SERVICE INFO – INA 0033

Визуальные и технические изменения в опорном ролике 532 0410 20

Артикул: 532 0410 20

Рис. 1:

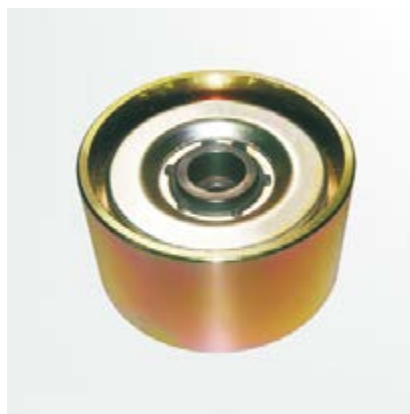
Являясь частью наших непрерывных работ по улучшению продукции, были проведены изменения по опорному ролику, артикул № 532 0410 20. Это листовка с Сервисной Информацией указывает на визуальные отличительные признаки прежней и новой конструкции.

Не касаясь различий в методе производства, новый ролик легче (657г по сравнению с 966г у прежнего ролика).

Новый вариант поставляется также с болтом M10x40 (см.рис 2). Он заменяет крепежный болт M10x35 поставляемый с предыдущим вариантом ролика (см. рис. 1)
